Ihre Referenzen **Herr Kastler, Ihr Schreiben vom 27.03.2015**  
 Ansprechpartner **PTI22 PB5; Fabian Weiblen**  
 Durchwahl **+49 731 100-86507**  
 Datum **01.04.2015**  
 Betrifft **SUB I – Ka; Bebauungsplan „Moltkestraße 20“**

## Bebauungsplan "Moltkestraße 20", Ulm

### hier: Stellungnahme der Stadtwerke Ulm/Neu-Ulm Netze GmbH im Rahmen der Anhörung der Träger öffentlicher Belange nach § 4 BauGB

**Aufstellung eines vorhabenbezogenen Bebauungsplanes Nr. 147/28 im beschleunigten Verfahren nach § 13a BauGB für den Bereich "Moltkestraße" auf der Gemarkung der Stadt Ulm (TK 25: 7625 Ulm-Südwest)**

AT/Vh-Bez.: Kein aktiver Auftrag		AT/Vh-Nr.: Kein aktiver Auftrag	
TI NL	Südwest		
PTI	Stuttgart		
ONB	Ulm		
Bemerkung:		AsB	31
		VsB	731B
		Sicht	Lageplan
		Name	Weiblen, F - PTI22
		Maßstab	1:1000
		Datum	01.04.2015
		Blatt	1

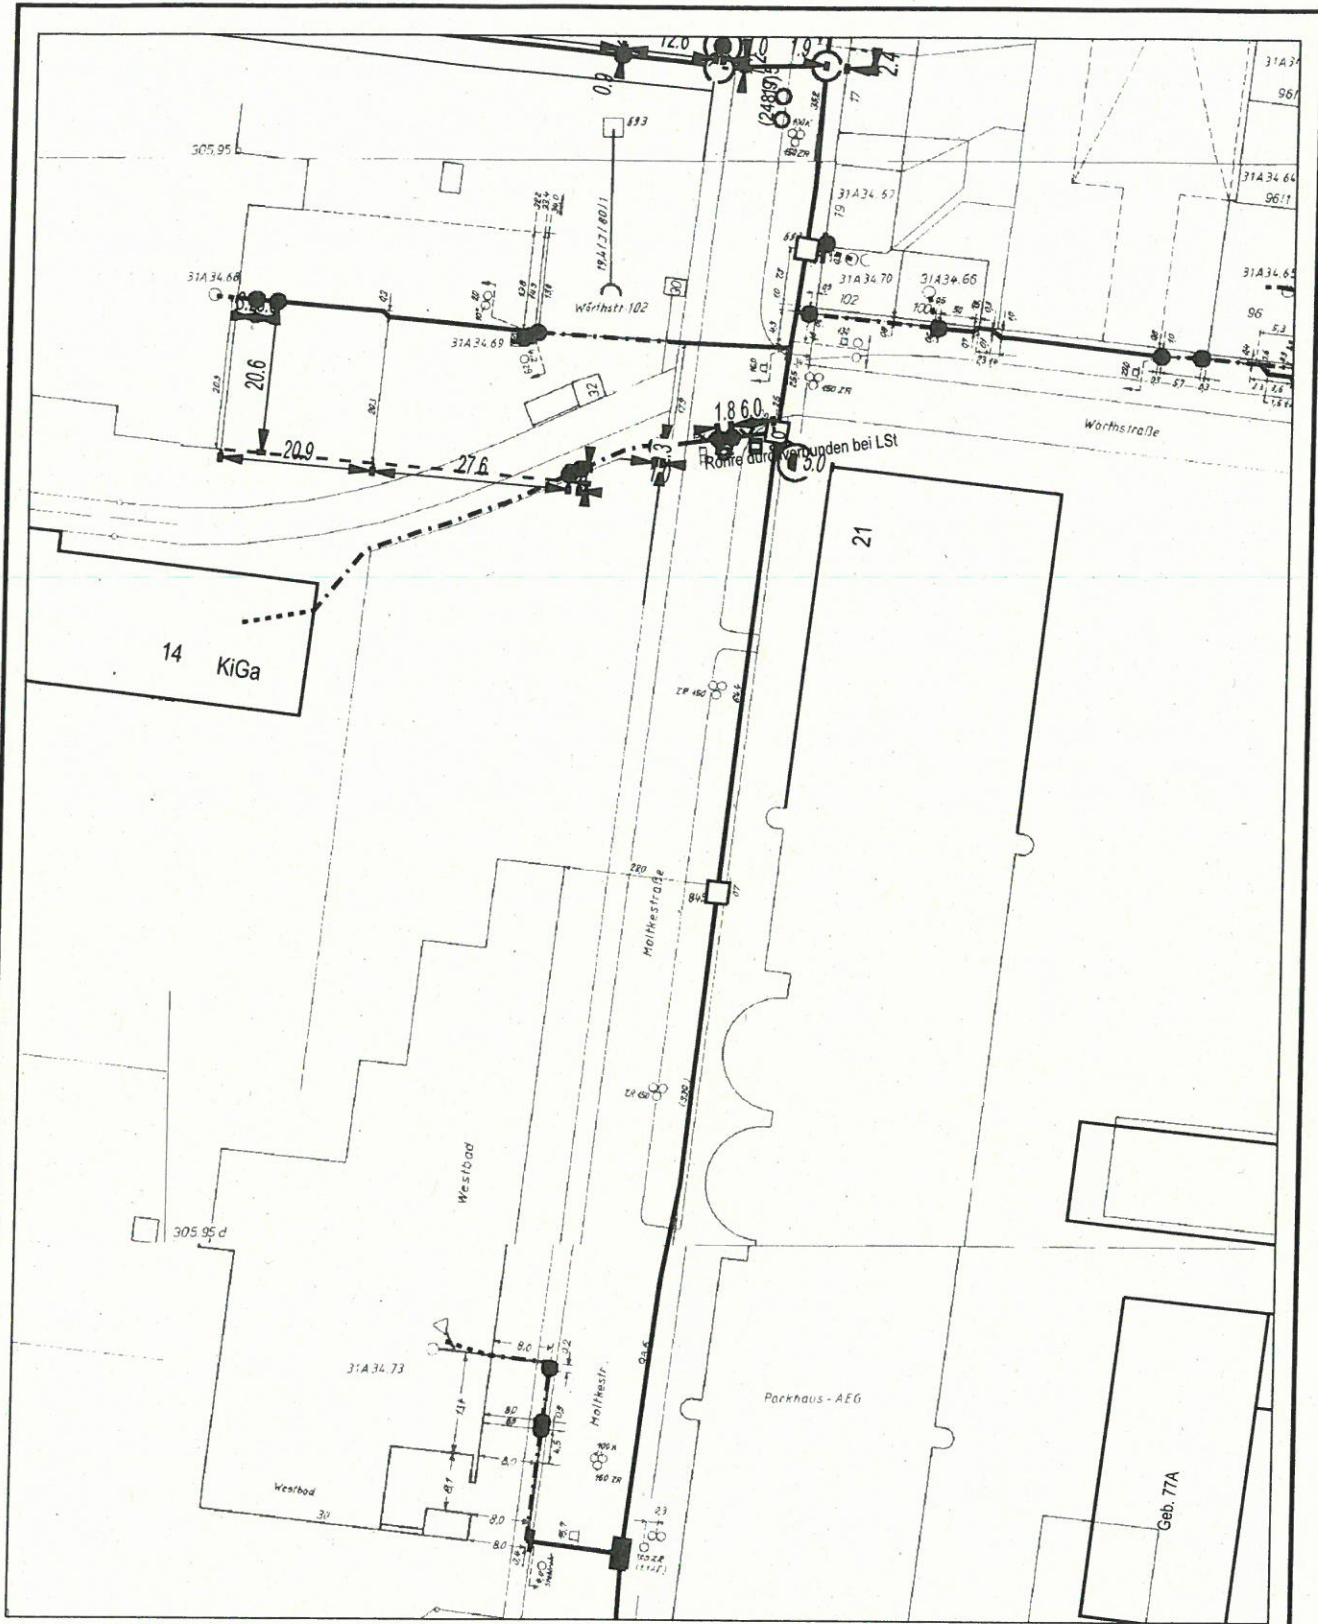
Im nördlichen Bereich des Bebauungsplanes befindet sich eine Leitung der Telekom.  
 Diese ist für die Versorgung des angrenzenden Kindergarten. Evtl. reicht diese  
 Leitung in das Baufeld des betroffenen Bebauungsplanes und kann während der  
 Bauphase gesichert werden. Sollten Umliegungen oder Änderungen an unseren  
 Leitungen notwendig sein, sind die dadurch entstehenden Kosten vom Auslöser zu  
 tragen.

**Gas/Wasser**

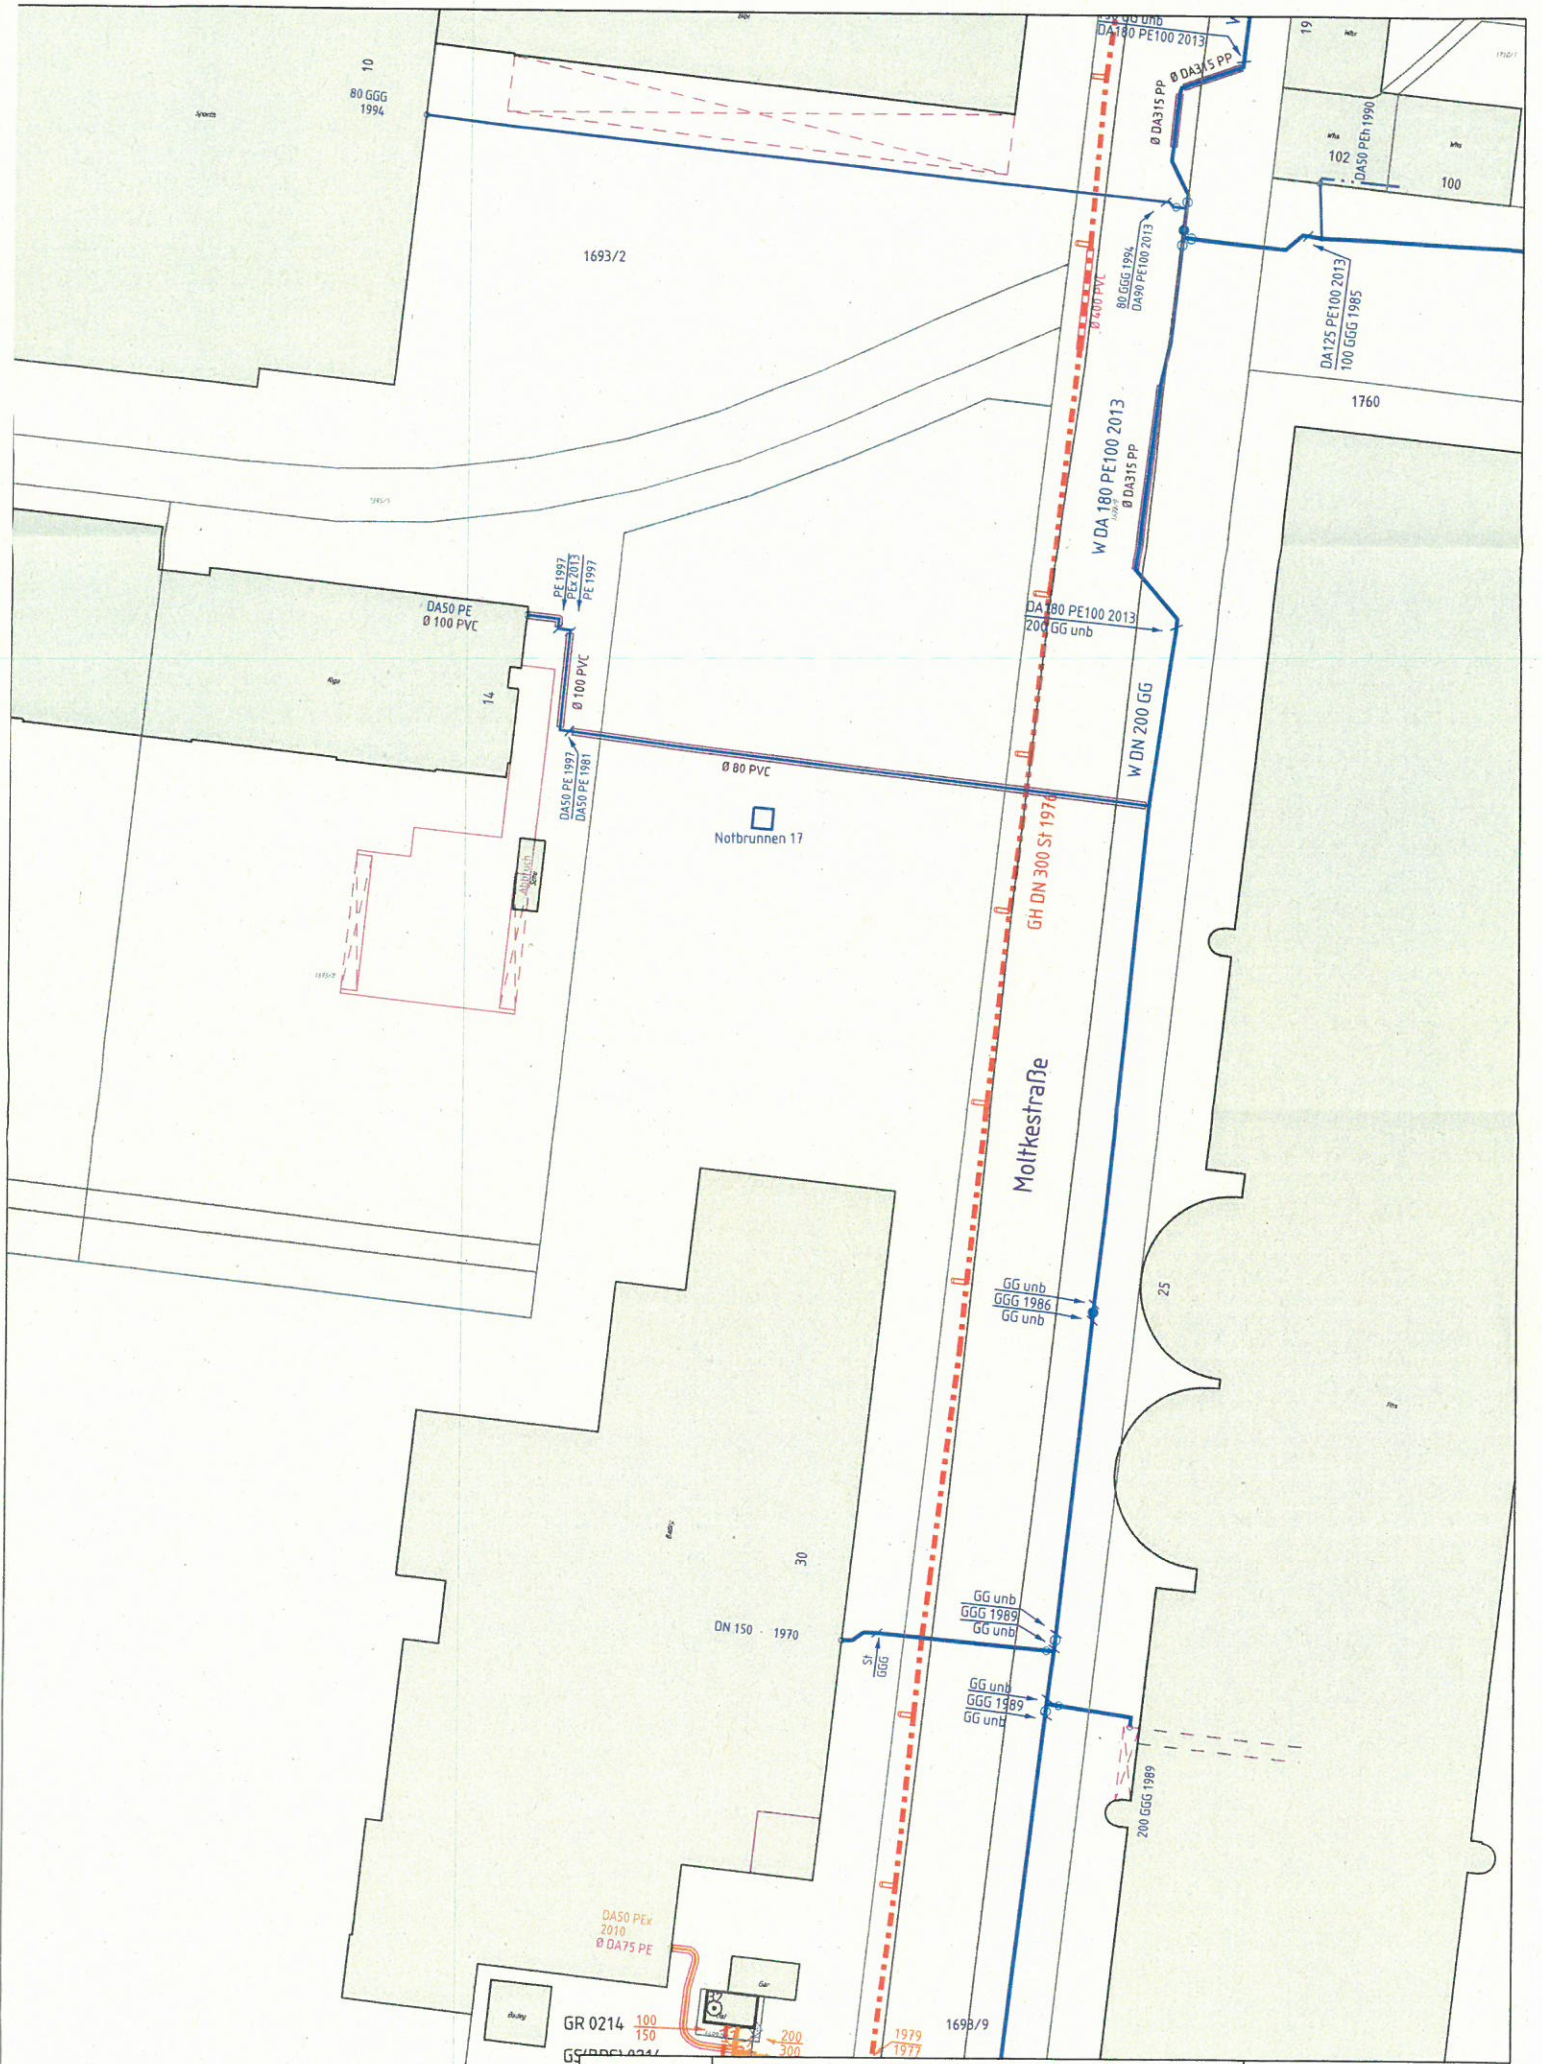
Aus den vorgelagerten Netzen ist die Versorgung mit Trinkwasser und Strom durch die Stadtwerke möglich. Die Stadtwerke möchten darauf hinweisen, dass im direkten Bereich der geplanten Neubebauung, der Trinkwassernetzanschluss für das Gebäude der Moltkestraße 14 verlegt ist. Die Trennung und Umlegung dieses Anschlusses ist kostenpflichtig vom Bauherrn frühestmöglich bei den Stadtwerken zu beauftragen.

**Zusätzlich möchten die Stadtwerke auf einen bestehenden Notbrunnen hinweisen, der sich ebenfalls im geplanten Baubereich befindet. Die Zuständigkeit liegt hier nicht bei den Stadtwerken sondern beim Bund bzw. dem regionalen Fachbereich Katastrophenschutz der Stadt.**
